## Landkreis Kronach, Rad-Orte-Katalog

Rad-Ort Nummer 17-073

Ort Erlabrück, Fuss-/Rad-Unterführung unter B173 / B303

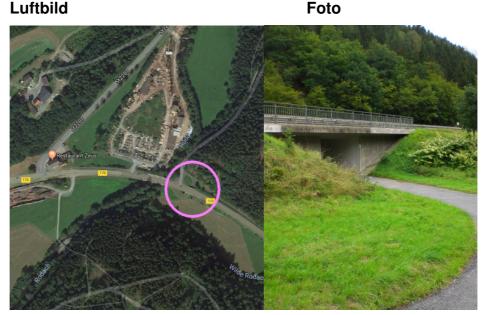
Die Unterführung ist ausreichend breit, und mit ausreichenden Radien verbunden.

Für den Durchgangs-Radverkehr ist die Unterführung geeignet. Sie erlaubt angemessene Geschwindigkeiten. Dennoch besteht die Gefahr von Zusammenstössen, wenn die Kurven geschnitten werden.

Die Richtungen sollten mit Bodenmarkierungen (Mittellinie) getrennt werden, um die Sicherheit weiter zu erhöhen.
